vários modelos Citroen, DS,
Fiat, Ford, Jaguar, Lancia,
Land Rover, Mitsubishi, Opel,
Peugeot e Toyota

Bomba de água febi melhorada

Bomba de água com junta

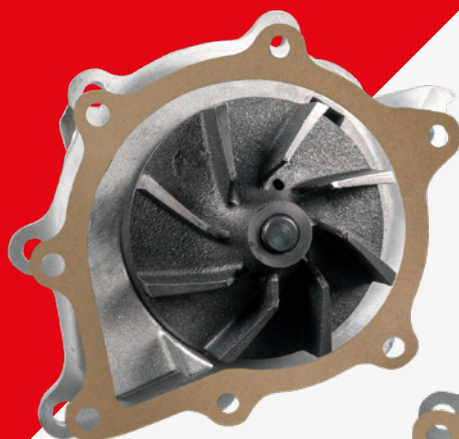
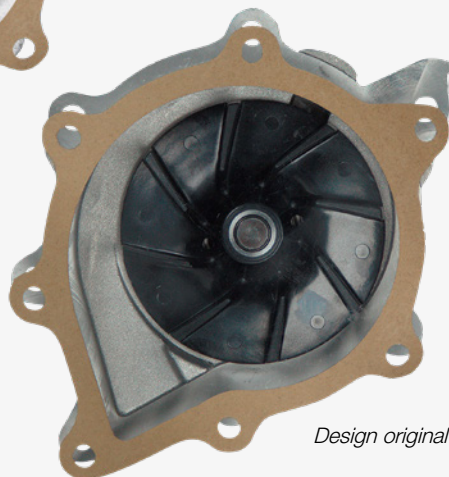
Problema

As luzes de aviso de temperatura do líquido de refrigeração e do motor acendem.

O código "P0115 - mau funcionamento da temperatura do líquido de refrigeração" surge na unidade de comando do motor.

Causa

A turbina da bomba de água original é produzida em plástico, o que pode causar a perda de ligação com o veio. Deste modo, a bomba de água está a rodar sem efeito e o líquido de refrigeração deixa de fluir pelo circuito de arrefecimento do motor.

Solução

Garanta que o motor está frio e remova a tampa do reservatório do líquido de refrigeração. Remova o tubo pequeno que se encontra conectado ao reservatório e coloque-o sobre o bocal do reservatório. Com o motor ao ralenti, deve haver um pequeno fio de líquido de refrigeração a fluir. O fluxo deve aumentar com a rotação do motor. Se o fluxo não aumentar, isso indica que a bomba de água pode estar danificada.

Remova a correia auxiliar e a correia dentada. Substitua a bomba de água danificada pela bomba de água febi 39304 (Fig.1), que tem uma bomba de água melhorada com um impulso de metal. Deste modo, elimina o mau funcionamento causado pela bomba de água com um impulsor de plástico. Quando se substitui a bomba de água defeituosa, a febi aconselha substituir o kit da correia dentada e a correia auxiliar ao mesmo tempo para garantir a segurança do motor.

Abasteça o sistema de refrigeração com líquido de refrigeração correto e, de seguida, purgue o sistema a vácuo.

Para ter a certeza que o sistema de refrigeração está a funcionar corretamente, ligue o motor e verifique o fluxo do líquido de refrigeração para o reservatório do líquido de refrigeração. Faça reset dos códigos das falhas na unidade de controlo de motor (ECU).
